BOLLETTINO - BULLETIN

OGGETTO: Protezione lame

MODELS: Hedgetrimmers BC 240 H - DS 2400 H, Hedgetrimmer attachment for BC 240 D - DS 2400 D

SUBJECT: Blade protection

PREMODIFICA - OLD ASSY	POSTMODIFICA - NEW ASSY

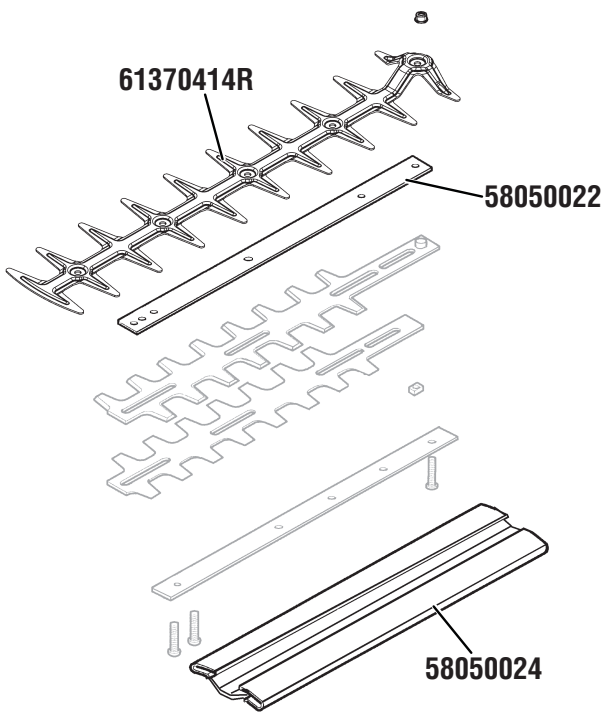
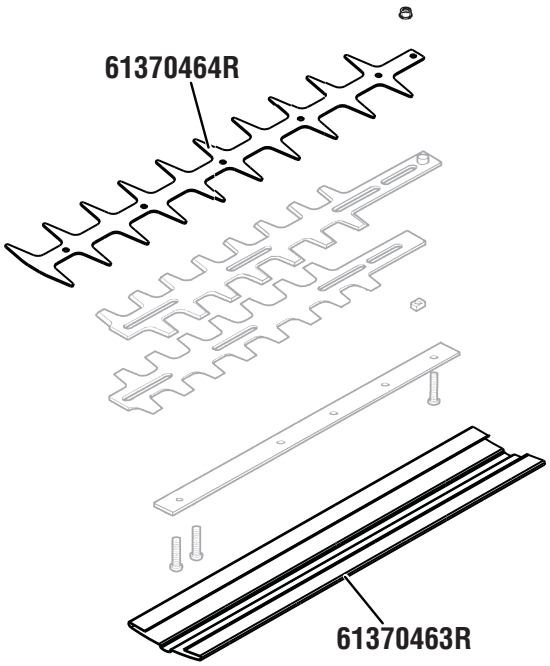
DESCRIZIONE: Miglioramento prodotto. Introdotta una nuova protezione lame superiore in conformità con le norme vigenti. Sostituita la protezione trasporto ed eliminato il supporto cod. 58050022 in funzione della modifica

DESCRIPTION: Product improvement. Introduced a new upper blade guard in accordance with the current regulations. Replaced the transport protection and eliminated support P/N 58050022 as for the above regulations

INTERCHANGEABILITY: Yes, complete assembly

PARTS AVAILABILITY: Old pre-modified parts continue to be available except the upper blade protection

PREMODIFICA - OLD ASSY	POSTMODIFICA - NEW ASSY

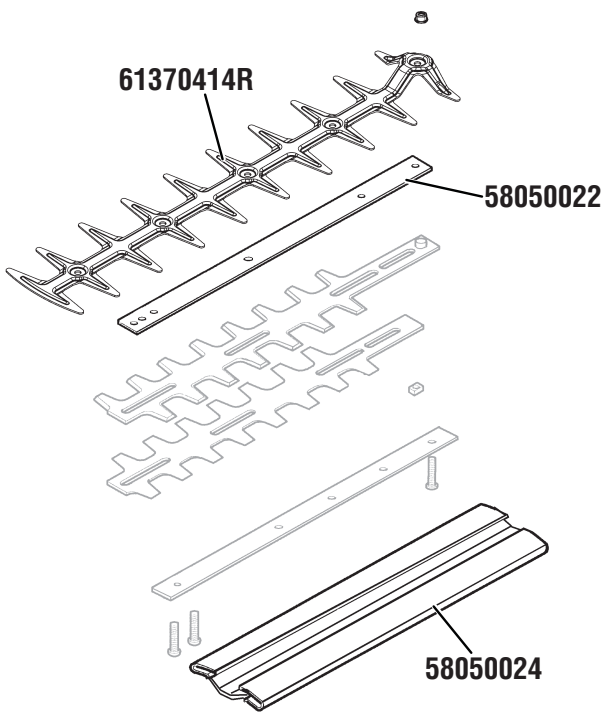
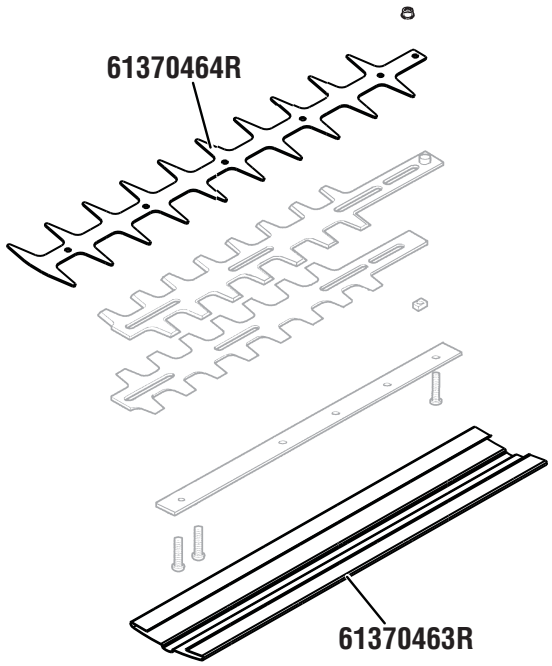
BESCHREIBUNG: Produktverbesserung. Eingeführt wurde ein neuer Messerschutz in Übereinstimmung mit den geltenden Richtlinien. Ersetzt und angepasst wurde ebenfalls der Transportschutz, der Träger P/N 58050022 entfällt ebenfalls im Hinblick auf die geltenden Vorschriften

DESCRIPTION: Product improvement. Introduced a new upper blade guard in accordance with the current regulations. Replaced the transport protection and eliminated support P/N 58050022 as for the above regulations

INTERCHANGEABILITY: Yes, complete assembly

PARTS AVAILABILITY: Old pre-modified parts continue to be available except the upper blade protection

PREMODIFICA - OLD ASSY	POSTMODIFICA - NEW ASSY

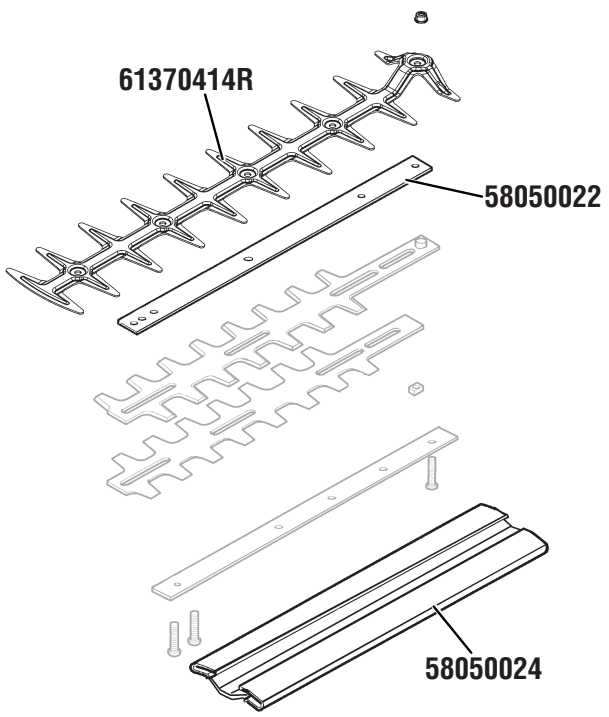
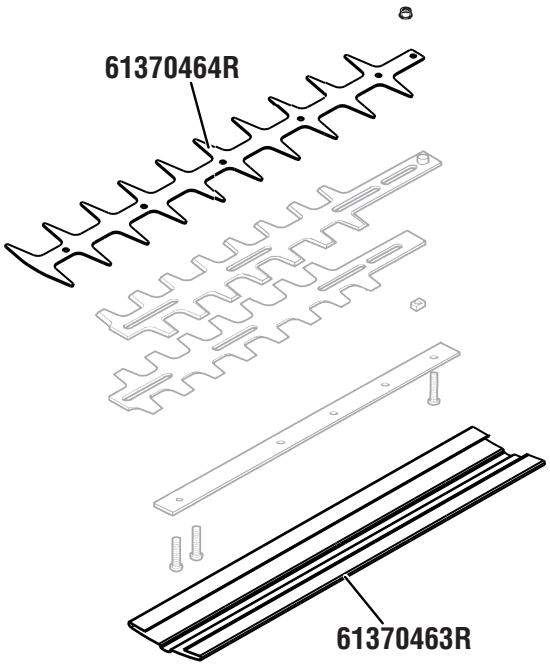
DESCRIPTION: Amélioration de produits. Introduit un nouveau protège-lame supérieur, conformément à la réglementation en vigueur. Remplacement de la protection de transport et élimination du support P/N 58050022 en relation de la modification

DESCRIPTION: Product improvement. Introduced a new upper blade guard in accordance with the current regulations. Replaced the transport protection and eliminated support P/N 58050022 as for the above regulations

INTERCHANGEABILITY: Yes, complete assembly

PARTS AVAILABILITY: Old pre-modified parts continue to be available except the upper blade protection

PREMODIFICA - OLD ASSY	POSTMODIFICA - NEW ASSY

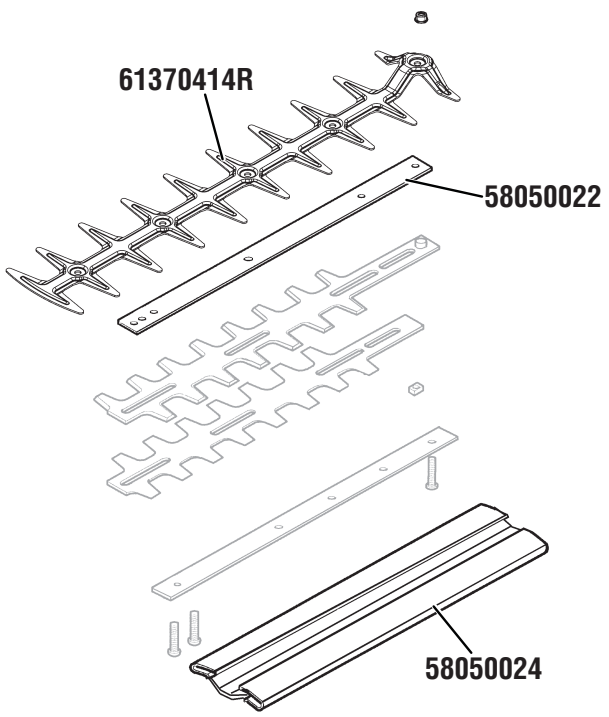
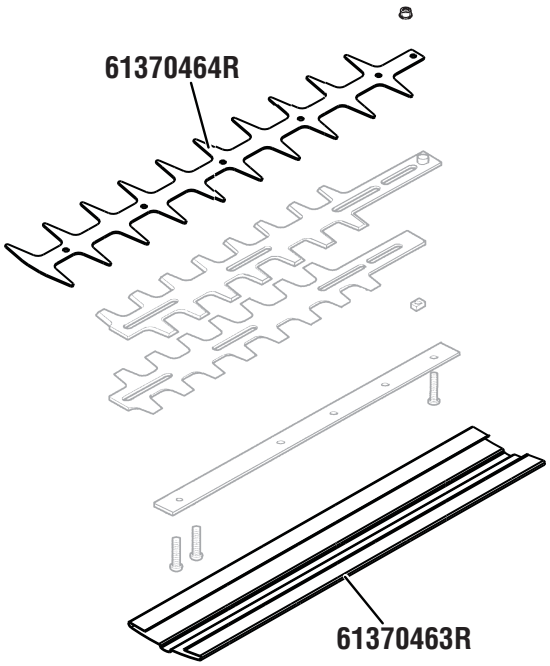
OPIS: Modyfikacja wyrobu. Zastosowano nową, górną osłonę ostrzy zgodną z obowiązującymi wymaganiami bezpieczeństwa. Zmieniono osłonę transportową i usunięto mocowanie p/n 58050022 zgodnie ze wspomnianymi wymaganiami

DESCRIPTION: Product improvement. Introduced a new upper blade guard in accordance with the current regulations. Replaced the transport protection and eliminated support P/N 58050022 as for the above regulations

INTERCHANGEABILITY: Yes, complete assembly

PARTS AVAILABILITY: Old pre-modified parts continue to be available except the upper blade protection
